Informe Consolidado de Solicitud de Aclaraciones, Rectificaciones y/o Ampliaciones a la Declaración de Impacto Ambiental del Proyecto "Proyecto Prospección Minera Imán"

Nombre del Proponente : Minería Imán SpA.
Nombre del Representante Legal : Arturo Claudio Prieto Matte
Dirección : Av. Presidente Riesco 5335 of.2104. Las Condes. Santiago.

El presente Informe Consolidado de Solicitud de Aclaraciones, Rectificaciones o Ampliaciones a la Declaración de Impacto Ambiental del proyecto "**Proyecto Prospección Minera Imán**", contiene las observaciones generadas en virtud de la revisión de la DIA.

Figura 1 Receptores no considerados por el Proyecto.

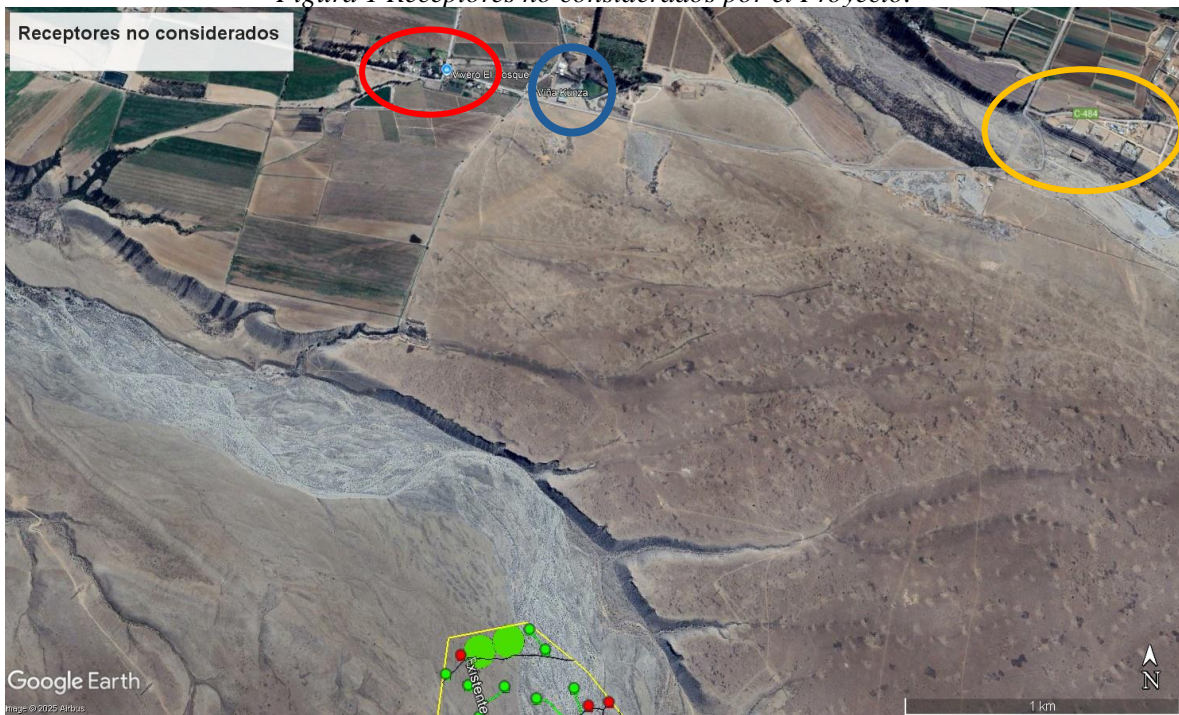
- Redefinir receptores diferenciados para fauna y personas.
- 1.5.2 Se solicita al Proponente identificar si en los siguientes puntos no habitan posibles receptores de ruido.

- Coordenada UTM 316.434 E- 6.836.735 S WGS84 Huso 19J.
 - Sector Viña Kunza (Círculo azul en Figura 1 a continuación)
 - Sector Vivero el Bosque (círculo rojo Figura 1 a continuación)

- Sector cercano a ruta C-484 (círculo naranja en Figura 1 a continuación)
